MARIJAMPOLĖS SAVIVALDYBĖS ADMINISTRACIJA

DĖL PIRKIMO SĄLYGŲ PAAIŠKINIMO

Marijampolės savivaldybės administracija (toliau – Perkančioji organizacija) atviro konkurso būdu vykdo laikinosios nakvynės namų padalinio, Marijampolės m., Vytauto g. 87-10 ir Vytauto g. 87-11 kapitalinio remonto darbų su darbo projekto parengimu supaprastintą viešąjį pirkimą (toliau – Pirkimas). Skelbimas apie Pirkimą 2025 m. balandžio 18 d. paskelbtas internetinėje svetainėje <http://www.marijampole.lt> ir Centrinėje viešųjų pirkimų informacinėje sistemoje <https://viesiejipirkimai.lt/> (toliau – CVP IS), Pirkimo 1473196.

STIPRINAMŲ PAMATŲ SCHEMA M 1:150

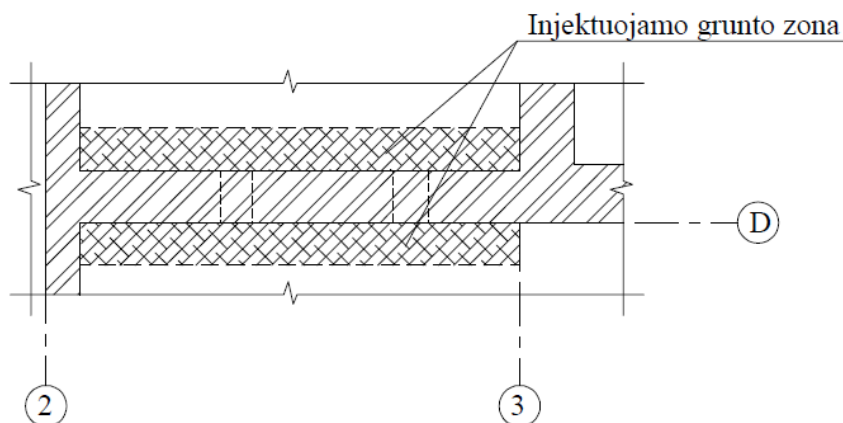
1 Klausimas. „Ar dabar reikia vertinti pamatų injektavimą? Nėra aiškaus kiekio. Jei reikia vertinti, pateikite bent kažkokį kiekį m³.“ (kalba netaisyta).

V. PAMATŲ INJEKTAVIMAS					
18.	Esamų gruntų po pamatais injektavimas.	-	Kompl.	1	<i>Tiksus kiekis ir technologija nksinami darbo projekto metu pagal pasirinkta technologija.</i>

1 Atsakymas. Taip reikia. Tikslus kiekis yra tikslinamas Darbo projekto metu, žiūrėti projektą ir TS Bendroji dalis.
